Onderwerp
verzoek om aanvulling aanvraag om omgevingsvergunning voor 5.1.2.e

Op 20 april 2020 ontvingen wij uw aanvraag omgevingsvergunning voor het vergroten van de woning 5.1.2.e door het maken van een dakopbouw. De door u aangeleverde gegevens zijn nog niet voldoende om uw aanvraag te kunnen beoordelen.

Ons kenmerk 202006759 Bf Advies 1

Project vergroten van de woning door het maken van een dakopbouw

Doorsnede - A - A - Nieuwe situatie

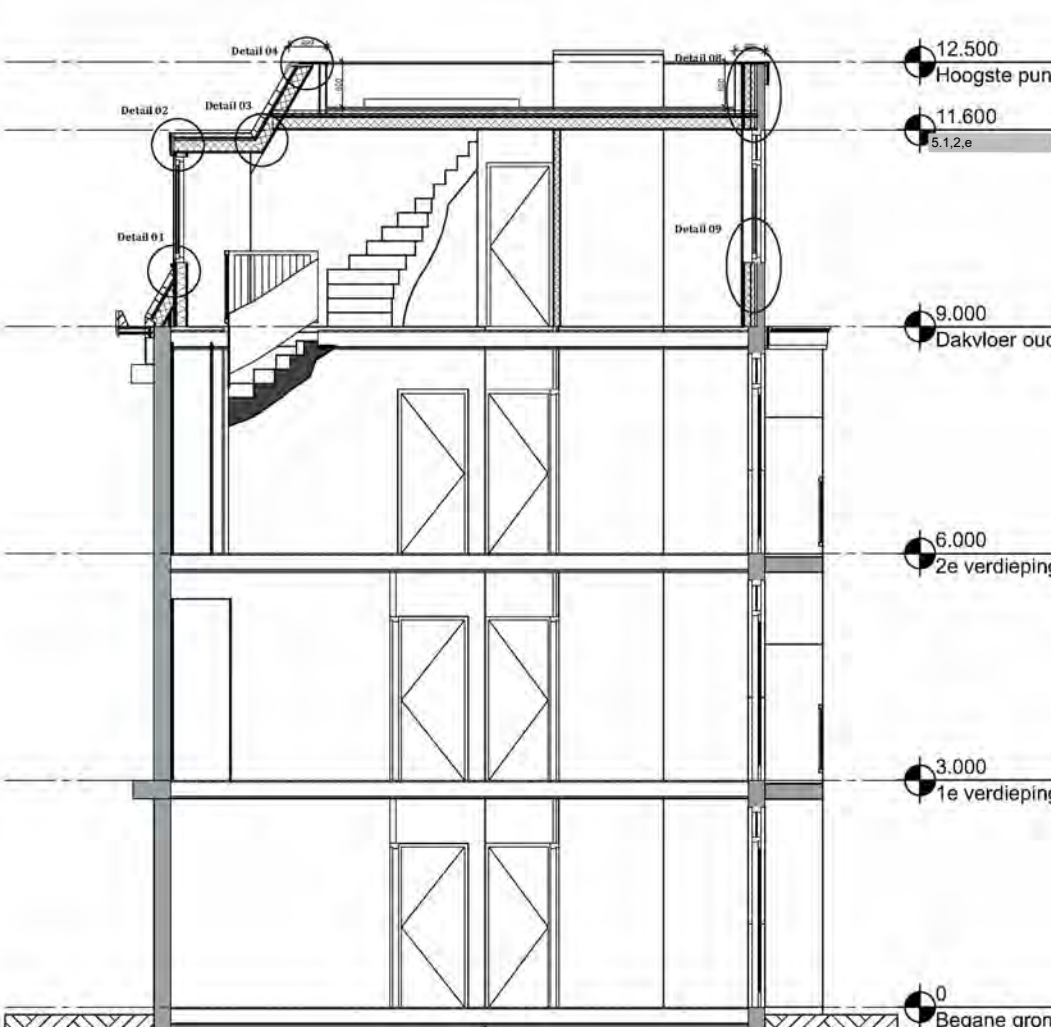
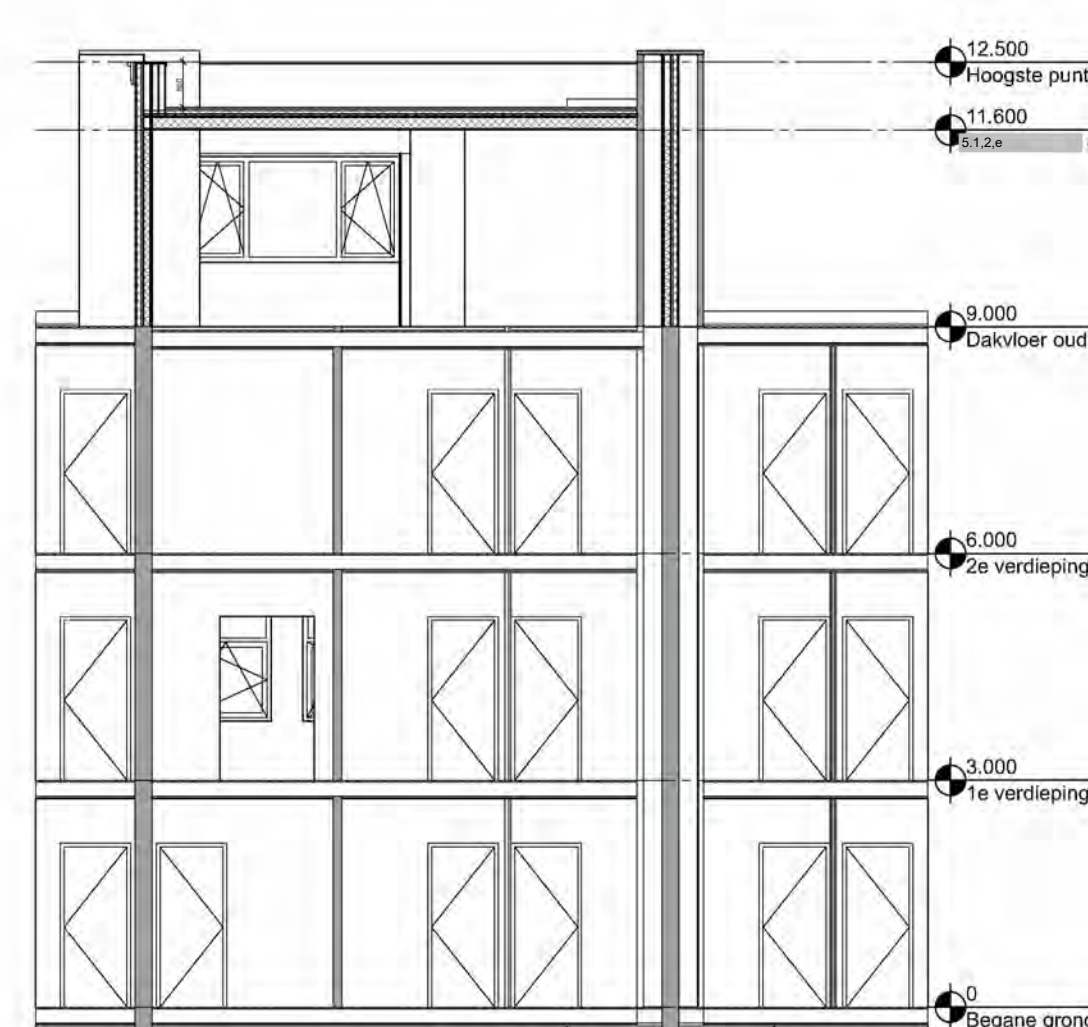
Het nieuw te maken platte dak bevat een samengestelde constructie: de houten balklaag van het dak doorbreekt de gehele isolatielaag. Dit is niet zondermeer akkoord. Een dergelijke oplossing heeft een sterk negatieve invloed op de isolatiewaarde. Als een deel van het isolatiepakket van circa 30 mm dik vóór de balklaag langs loopt (aan de buitenzijde) is dit wel akkoord. De principedetails nader uitwerken op dit punt. Toon aan dat de effectieve Rc-waarde (dus inclusief het effect van de balklaag) voldoet aan de eis.

Houd bij dergelijke samengestelde constructies rekening met het houtpercentage en de houtsoort.
